Formular de evaluare a condițiilor de accesibilitate a clădirilor publice

Categorii	Indicatori	Date colectate
Localitate, raion:	Ivanovca (Hincesti)	
Adresa, strada, nr.:	-	
Instituția:	BESV 20/37 (gimnaziul)	
Tipul instituției:	Instituție educațională	
Latitudinea:	46.875416 ,	
Longitudinea:	28.196098

Fig.V.42.a Amenajarea unei cabine WC adaptate - tip A

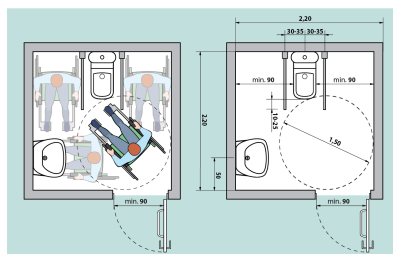
Categorii	Indicatori	Date colectate
	Grup sanitar în exterior:	Nu
	Grup sanitar în interior:	Da . La Parter
	Ușa de intrare WC interior, lățime:	57 cm Standard: ușa trebuie să fie de minim 90 cm
	Prag ușă de intrare:	Prag cu înălțimea: 7 cm Standard: maxim 2 cm
	Dimensiuni grup sanitar:	210 cm x 135 cm Standard: minim 160 x 180 cm
	Tipul vasului WC:	Pe podea
	Vasul WC are bare de suport:	Nu
	Mecanismul de scurgere a apei este:	Integrat în vasul WC
	Lavoor/chiuveță:	Da , înălțimea de: 85 cm Standard: h - 85 cm
	Este spațiu liber sub lavoor:	Da , dimensiunea de: 43 cm Standard: minim 67 cm
	Este uscător de mâini:	Da , se află lângă lavoor , la înălțimea de: 85 cm Standard: maxim 100 cm
	Întrerupătoarele sunt poziționate la o înălțime de 80 până la 110 cm de la podea:	Da , la înălțimea de: 85 cm
	Toaleta este echipată cu sistem/buton de alarmă:	Nu
	În toaletă sau cabine există cuier pentru haine:	Nu
	Culori contrastante:	Nu Standard: este o diferență de culoare contrastantă (culori închise / culori deschise) între perete și podea

Colacul de WC este de o culoare contrastantă cu vasul de WC:	Nu
	Iluminare bună (lumină de zi și lumină artificială) în WC:	Da
